空気系統用冷却設備の設置の工程について

令和3年10月29日
日本原子力研究開発機構
大洗研究所材料試験炉部

図2 変更後の空気系統用冷却設備の設置工事工程

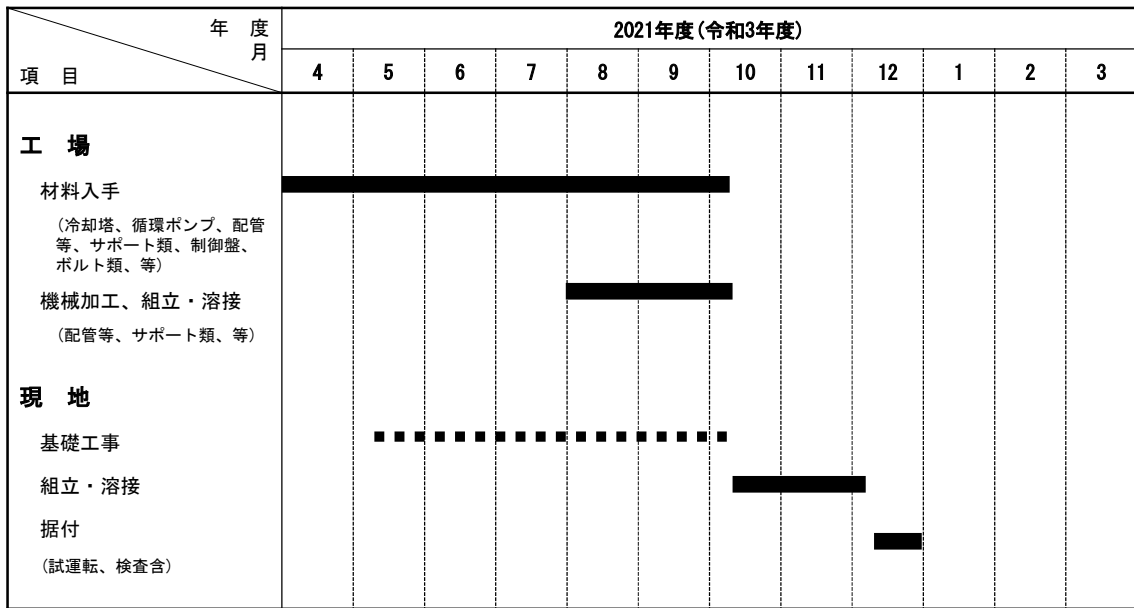
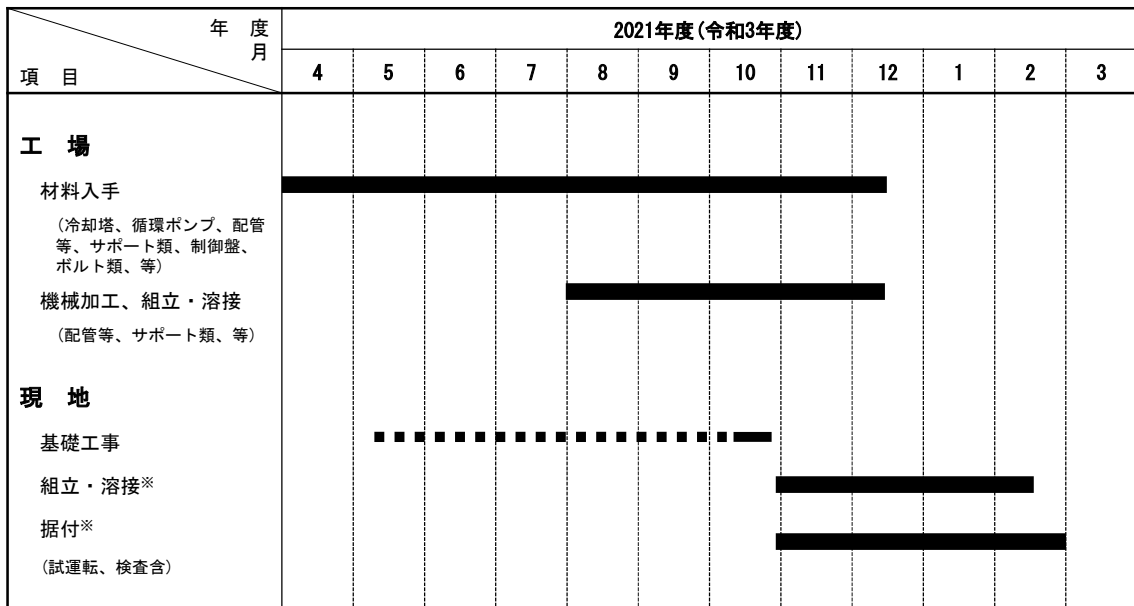
本廃止措置計画の本文七に基づき、空気系統用冷却設備の設置を進めているが、新型コロナウイルス蔓延防止にかかる緊急事態宣言に伴い、空気系統用冷却設備の一部の部品について、メーカーの材料入手が最大2か月程度遅れている。原子力機構としては、部品メーカー工場での立会検査を予定していたものは全て書類検査とし、受注業者納入後に一部を立会検査として実施することで、工事工程の短縮を図っているが、大幅な遅れを取り戻すには至っていない。今後、入荷したのから随時現地での据付工事等を進めていくが、現場合せ加工、検査等を行いながらの工事となるため時間を要すると見込んでおり、令和3年12月末の設置完了は困難であることから、工事工程を見直し、令和4年2月末の設置工事完了としたい。変更前の工事工程を図1に、変更後の工事工程案を図2に示す。

※：現地での「組立・溶接」と「据付」の工程が重なっている理由は、冷却塔や循環ポンプなどの完成した機器の据付けと各機器間の配管等の現場合わせ加工、組立・溶接を並行して進め、工事工程の遅れを最小限に抑えるためである。
